Във връзка с участието Ви в процедура на договаряне с обявление с предмет: „Изграждане на тръбопровод за връщаща вода от сгуроотвал Искрица до помпена станция Избистрени води”, с реф. № 2-1671-15, и зададени въпроси относно количествена сметка № 00ETA00-PC415-1, моля да се запознаете със следното:

Заустване 1
разрез D-D М1:50

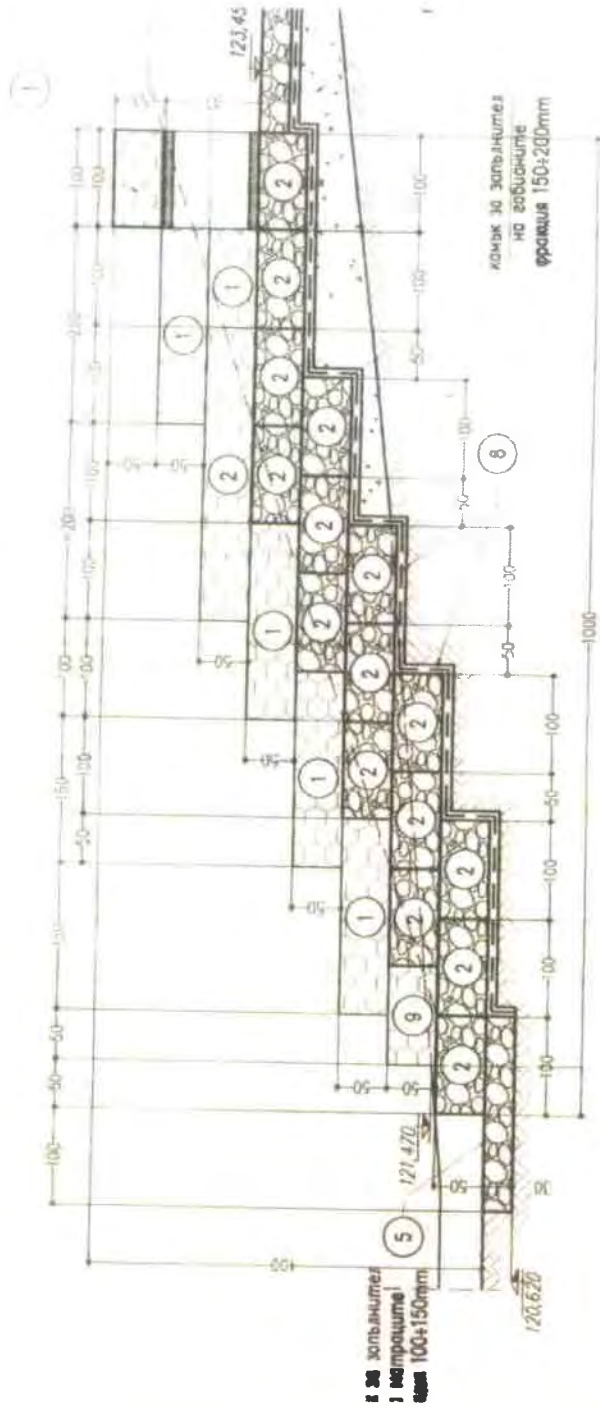
Въпрос.5. Позиция 70 – Ст.б. тръба Ф800x1000, d=85мм с пета единично армирана – 2,40 бр- тези тръби са с дължина 2м, а тук са дадени с дължина 10м и 2,40бр- каква е общата дължина на тръбите?

Отговор.5. Въпросната стоманобетонена тръба се отнася за точките на заустване в зоната на габионите видно на чертеж 00ЕТК-CL 426 разрез 3-3 и приложения разрез D-D към настоящия отговор. Количествата се за 2 бр. тръби.
